New vertex support

We should give an answer to Sandro asap about this configuration

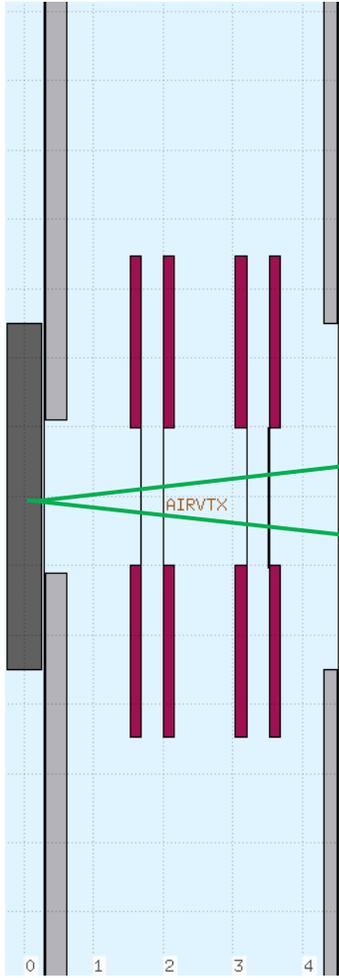
Se il problema è il funzionamento del VTX in campo magnetico, la configurazione CNAO2023 potrebbe essere problematica perché si vede che siamo in una regione in cui il campo va da ~0.3 a 0.6 Tesla

Spostarlo indietro anche solo di 5 cm già permetterebbe di stare sotto 0.1 Tesla

Per quello che riguarda l'angolo solido, il VTX da solo accetta fino a ~ 15 gradi, ma la configurazione attuale, considerando che il bore del primo magnete ha un raggio di 2.5 cm, permette fino a 8.7 gradi. Tuttavia, siccome con il TW a 180 cm, accettiamo fino a 6.3 gradi, potremmo arretrare il VTX fino a circa 6 cm (compatibile con la riduzione del campo magnetico prima citata)
